Florianópolis, 10 de dezembro de 2018.

O Serviço Social do Comércio - Sesc, Departamento Regional, CNPJ: 03.603.595/0001-68, Rua Felipe Schmidt, nº 785 - 1º andar, Edifício Haroldo Soares Glavan, CEP: 88.010-002 - Bairro Centro - Florianópolis/SC, vem através deste, apresentar manifestação complementar ao nosso ofício nº 1469 de 30/11/2018, quanto o Parecer Técnico Conclusivo nº 517/2018, publicado via site no dia 26/11/2018 pela Secretaria de Planejamento Urbano e Desenvolvimento Sustentável - SEPUD, considerando a reunião realizada no dia 06/12/2018 com a Unidade de Mobilidade, para esclarecimentos dos serviços a serem realizados.

Assim registramos a seguir o entendimento e o tratamento que o Sesc dará a cada uma das condicionantes cuja numeração a seguir segue a mesma numeração constante no Parecer Técnico Conclusivo nº 517/2018:

Figura 1: Delimitação dos pontos de intervenção de responsabilidade do Sesc

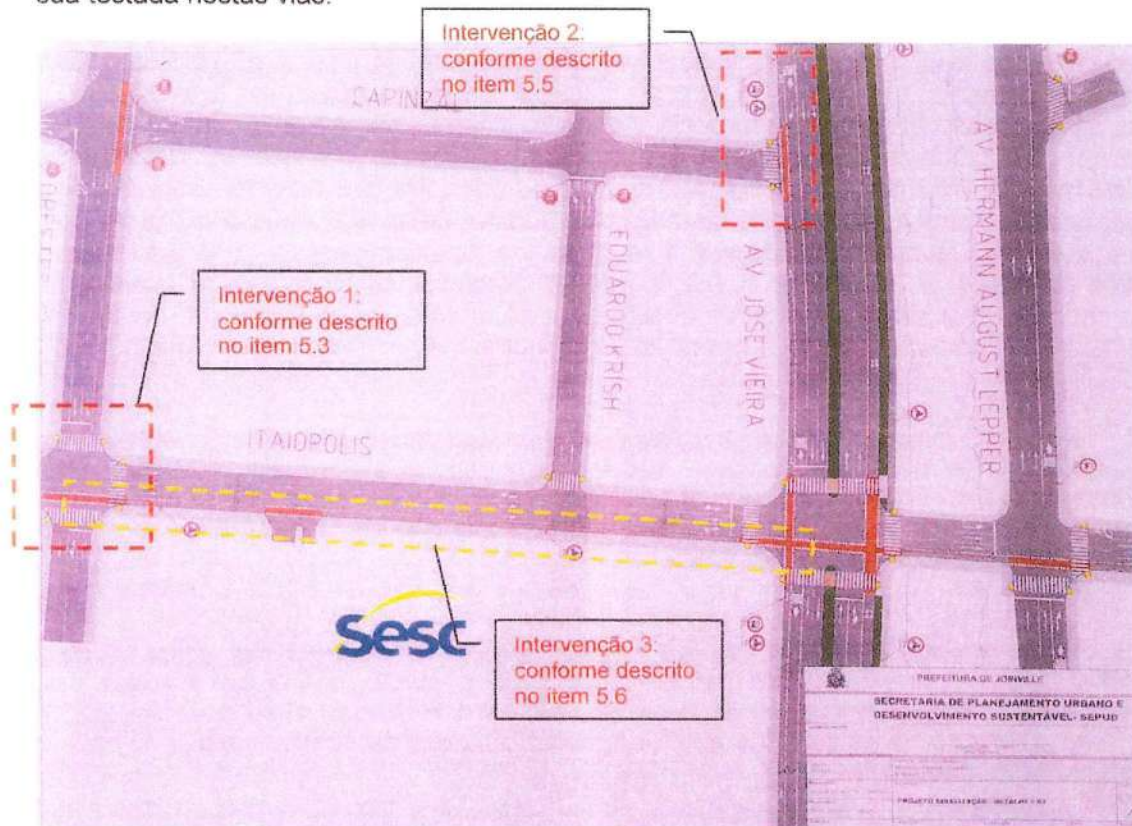
Considerando que as Ruas Orestes Guimarães, Itaiópolis e Capinzal, atendem outros empreendimentos e/ou terrenos que permitem novas construções e empreendimentos, entendemos não caber ao Sesc o ônus da adequação total desta vias, entendendo que deve ser parcelado entre todos os beneficiados, cabendo a esta entidade a porção relativa a extensão de sua testada nestas vias.

Figura 2: Localização da botoeira a ser instalada pelo Sesc.

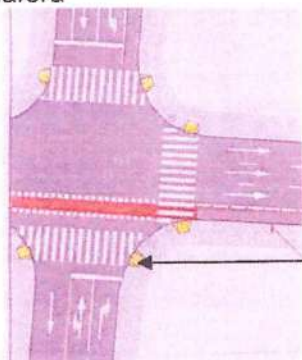
"5.3 - Instalação de botoeira para pedestres no semáforo localizado na esquina das Ruas Itaiópolis e Orestes Guimarães;"

O Sesc assume o compromisso de instalar 1 (uma) botoeira para pedestres em um dos semáforos localizado na esquina das Ruas Itaiópolis e Orestes Guimarães. Porém a execução deste serviço ocorrerá após a emissão do Alvará de construção, dado a necessidade de contratação estar vinculada a procedimentos licitatórios conforme registrado acima. Aguardamos também o encaminhamento, por parte do órgão municipal responsável, do projeto com o devido detalhamento, especificações de materiais e quantidades para poder gerar orçamento dos custos para os procedimentos de contratação.

- Fornecimento e instalação de uma botoeira no semáforo existente na rua Orestes Guimarães;

obs.: A opção por este semáforo já considera a readequação do sistema viário destas vias, com a adoção de sentido único, para o qual haverá necessidade de remoção ou reposicionamento de semáfora

Fornecimento e instalação de botoeira para pedestres no semáforo desta esquina.

Figura 3: Adequação da esquina a ser executado pelo Sesc.

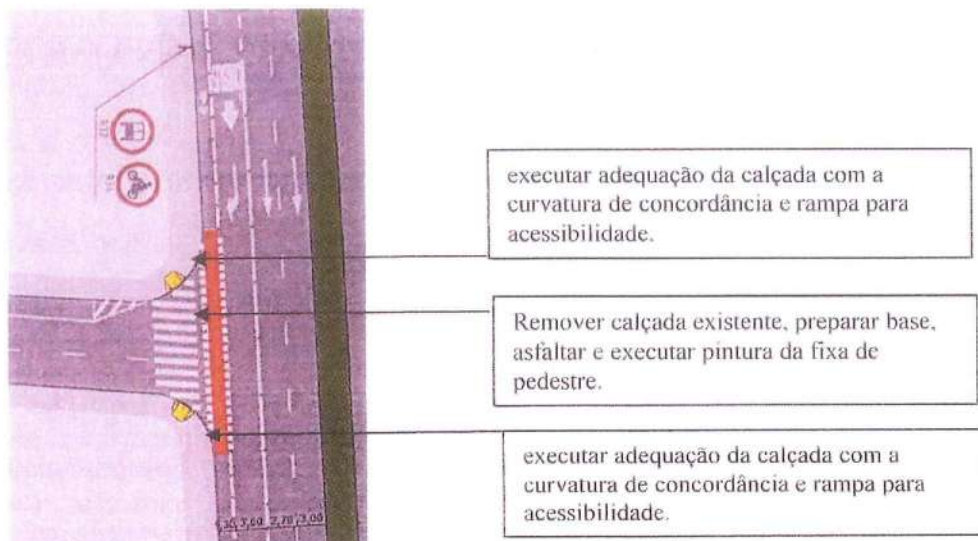
"5.5 - Execução, às expensas do empreendedor, das obras de adequação viária na esquina da rua Capinzal e Av. José Vieira, conforme projeto aprovado junto da Unidade de Mobilidade da SEPUD, incluindo abertura de via, pavimentação, passeio, sistema de drenagem, sinalização viária, com supervisão e acompanhamento dos órgãos municipais responsáveis;"

O Sesc assume o compromisso de executar a adequação viária na esquina da rua Capinzal e Av. José Vieira, considerando o pautando na reunião do dia 06/12/82018. Porém a execução deste serviço ocorrerá após a emissão do Alvará de construção, dado a necessidade de contratação estar vinculada a procedimentos licitatórios conforme registrado acima. Aguardamos também o encaminhamento, por parte do órgão municipal responsável, do projeto com o devido detalhamento, especificações de materiais e quantidades para poder gerar orçamento dos custos para os procedimentos de contratação.

- Demolição e remoção do material da calçada existente;
- Remoção de solo e preparação de sub-base e base para pavimentação no trecho onde foi retirada a calçada;
- Asfaltar trecho onde será removida a calçada existente
- Adequação da calçada nas duas esquinas da Avenida José Vieira, com a utilização do mesmo padrão de acabamento existente;
- Pintura da faixa de pedestres;
- Colocação de 1 (uma) placa de sinalização vertical na Avenida José Vieira, indicando a possibilidade conversão a direita;
- Pintura de pavimentação nas passagens de veículos;
- Placas de sinalização vertical;

Figura 4: Trecho de ciclofaixa a ser executado pelo Sesc.

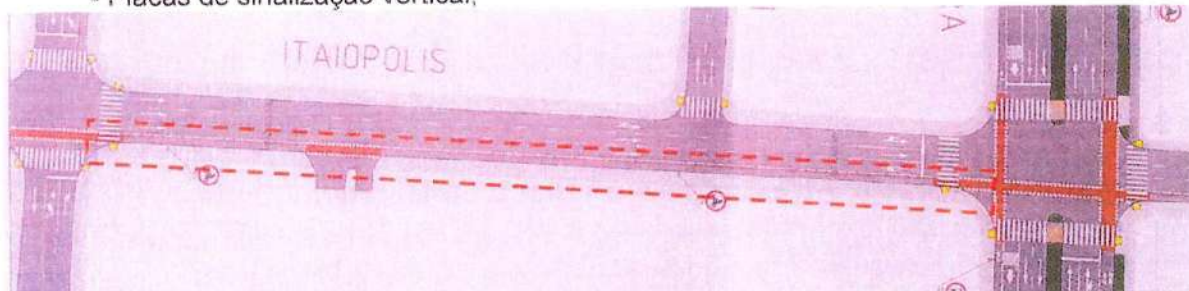
"5.7 - Execução de ciclofaixa na Rua Itaiópolis no trecho entre a Rua Orestes Guimarães e a Av. José Vieira, na face que toca o empreendimento, conforme projeto aprovado pela Unidade de Mobilidade da SEPUD, tendo como supervisão e acompanhamento do órgão municipal responsável;"

O Sesc assume o compromisso de executar a ciclofaixa na rua Itaiópolis, no trecho as ruas Orestes Guimarães e Av. José Viera. Porém a execução deste serviço ocorrerá após a emissão do Alvará de construção, dado a necessidade de contratação estar vinculada a procedimentos licitatórios conforme registrado acima. Aguardamos também o encaminhamento, por parte do órgão municipal responsável, do projeto com o devido detalhamento, especificações de materiais e quantidades para poder gerar orçamento dos custos para os procedimentos de contratação.

- Demarcação com tachões e pintura horizontal;
- Pintura de pavimentação nas passagens de veículos;
- Placas de sinalização vertical;
